# Prüfbericht Kiesgrube

Bauherr:	Kies Lenz AG Rodungsstrasse 1 5600 Lenzburg
Projektverfasser:	CSD Ingenieure AG Schachenallee 29A 5000 Aarau
Prüfingenieur:	Emch+Berger AG Bern Schlösslistrasse 23 3001 Bern
Geologe:	CSD Ingenieure AG Schachenallee 29A 5000 Aarau

**Kies Lenz AG**  
**Kiesabbau parzellen 2995/2996, Lenzburg**  
**Liste Sachverständiger Prüfbefunde**

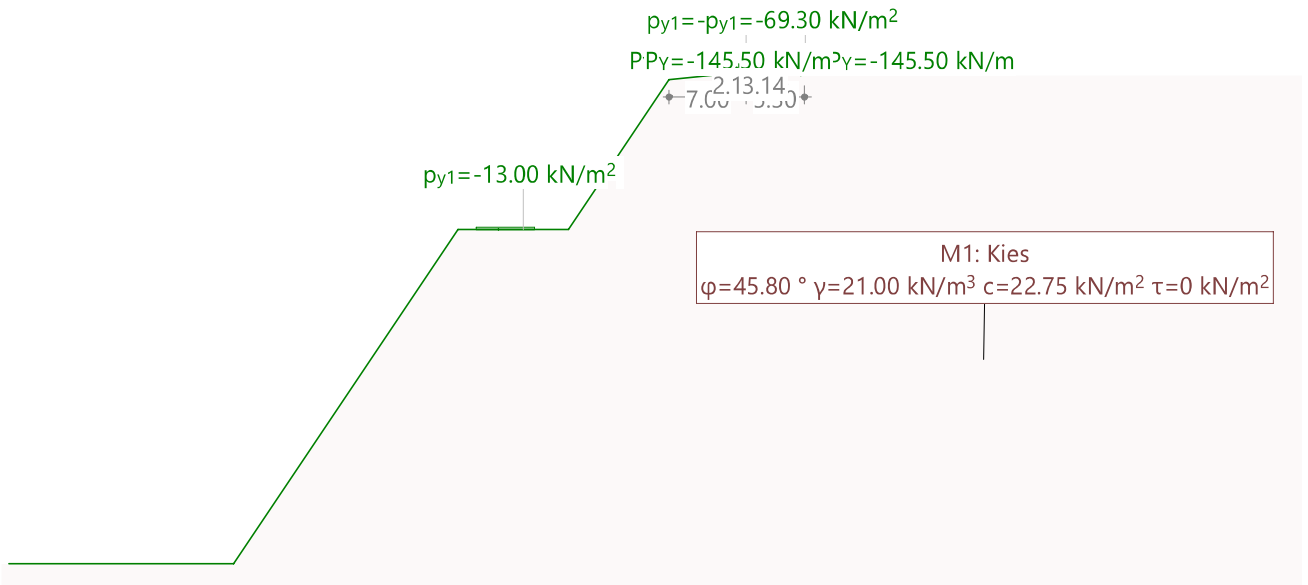
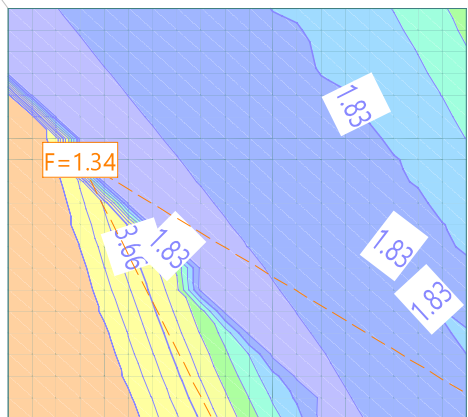
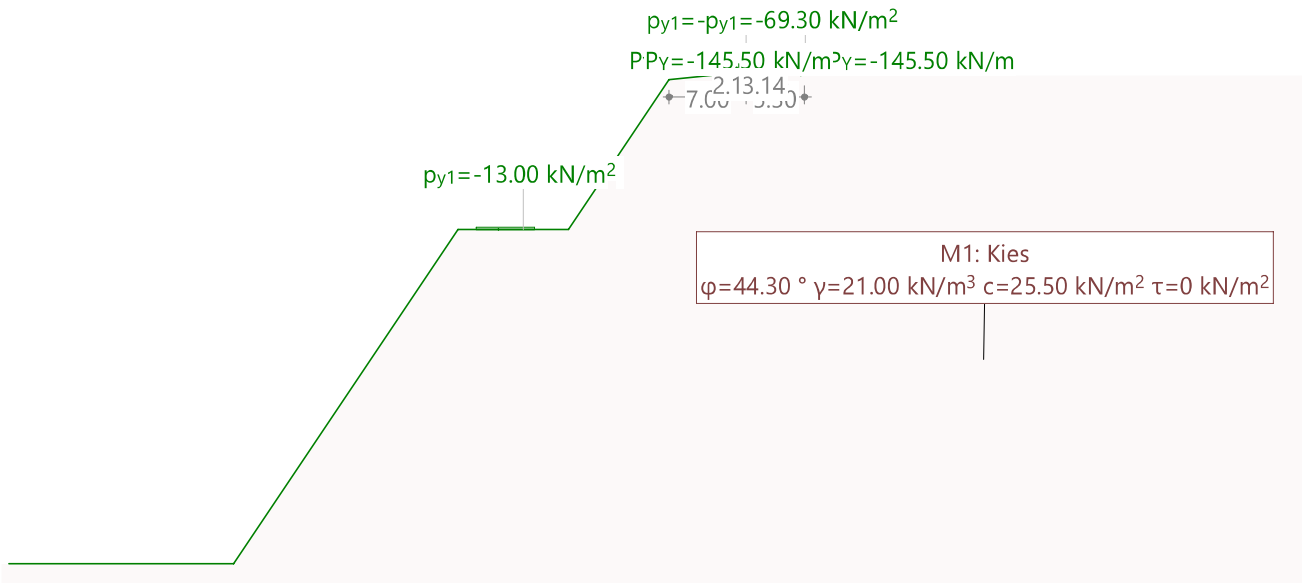
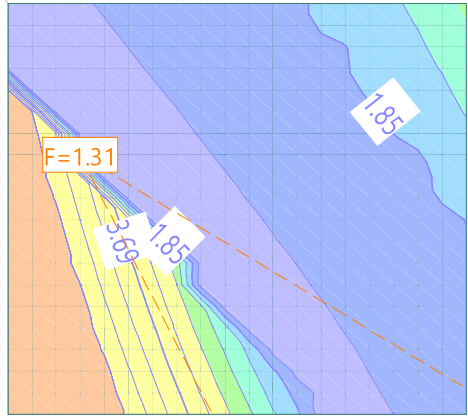
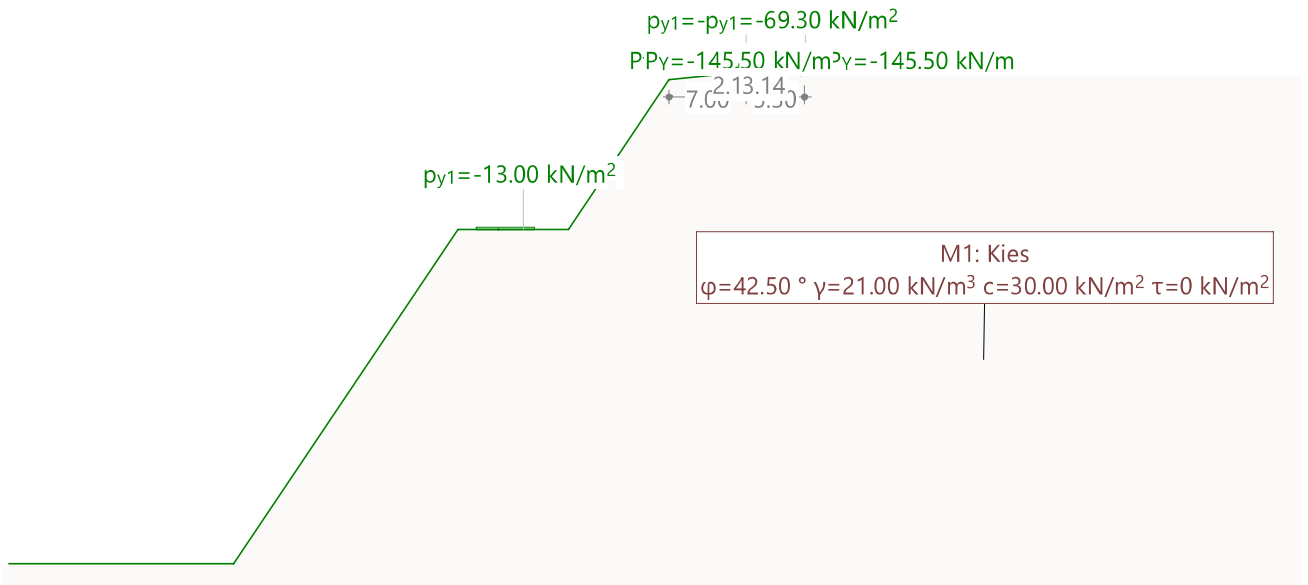
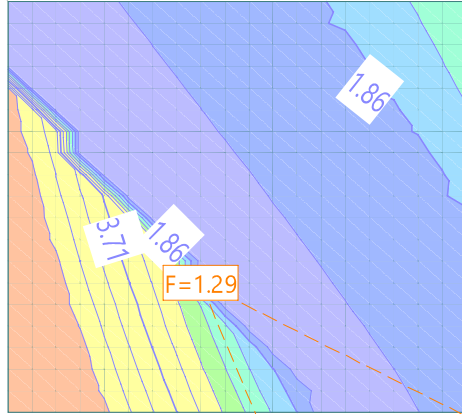
Die vom **Sachverständigen** durchgeführten Vergleichsberechnungen wurden dieselben geotechnischen Kennwertepaare verwendet und die Berechnungen im 2D-Modell mit CUBUS-Larix-9 erstellt. Für die Durchführung der Stabilitätsnachweise (siehe Anhang) wurde das Profil C-C' mit der grössten Verbauhöhe gewählt.

Im Gegensatz zum Projektverfasser haben wir für die Vergleichsrechnungen das Konzept der globalen Sicherheit verwendet. Damit kann aufgezeigt werden, wie gross die Sicherheit gegenüber den Rückrechnungen ist. Es zeigt sich, dass die Standsicherheiten um 30% über dem Niveau der Rückrechnungen liegen und somit gegenüber einem Bruchzustand bei weitem ausreichend sind.
